**III/00323 Jažlovice, most ev.č.00323-1a přes dálnici, 2.etapa**

**Most ev.č.00323-1a**

**201 / 1**

## Změnový list

Kubatúra podkladního betonu opěry 1

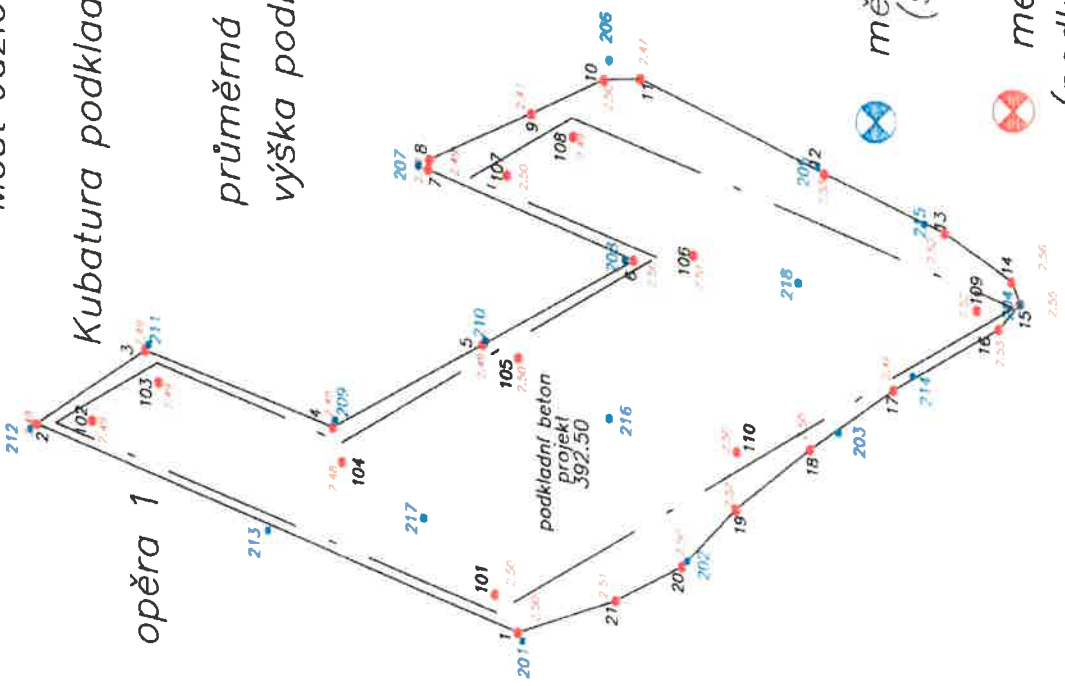
průměrná výška výkopu (skály) ... 391.997 m  
výška podkl. betonu (průměrná) ... 392.501 m  
plocha betonu ... 74.9 m<sup>2</sup>

Kubatúra betonu: 74.9 m<sup>2</sup> x 0.504 m = 37.7 m<sup>3</sup>

### Jažlovice – opěra 3 Kubatura podkladního betonu

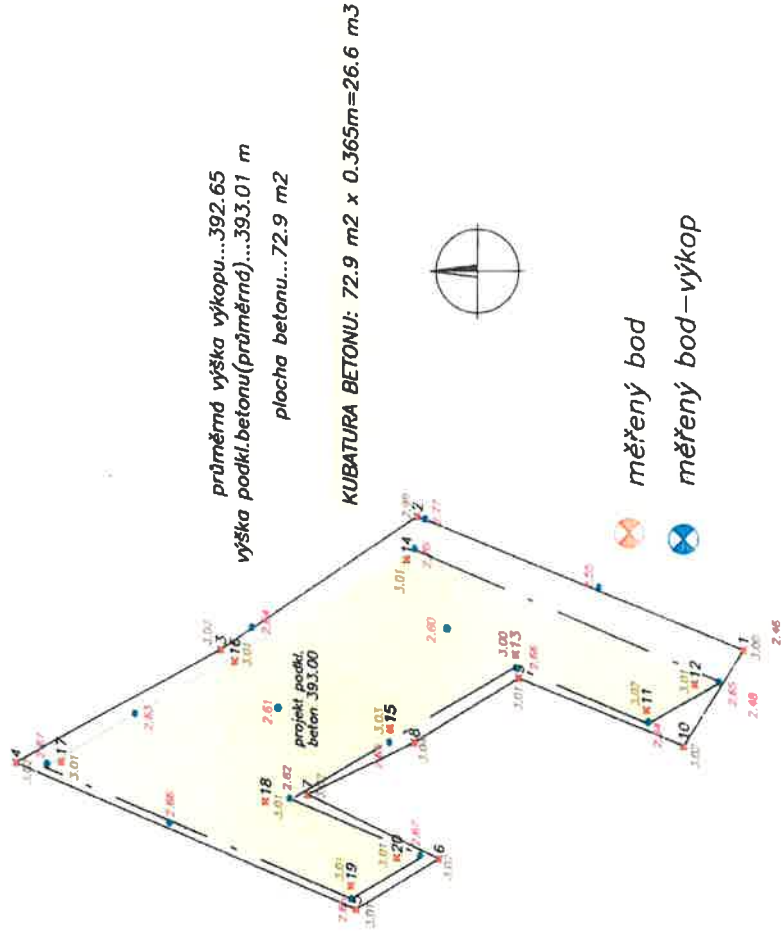
Kubatura skály je 301.7m<sup>3</sup>.
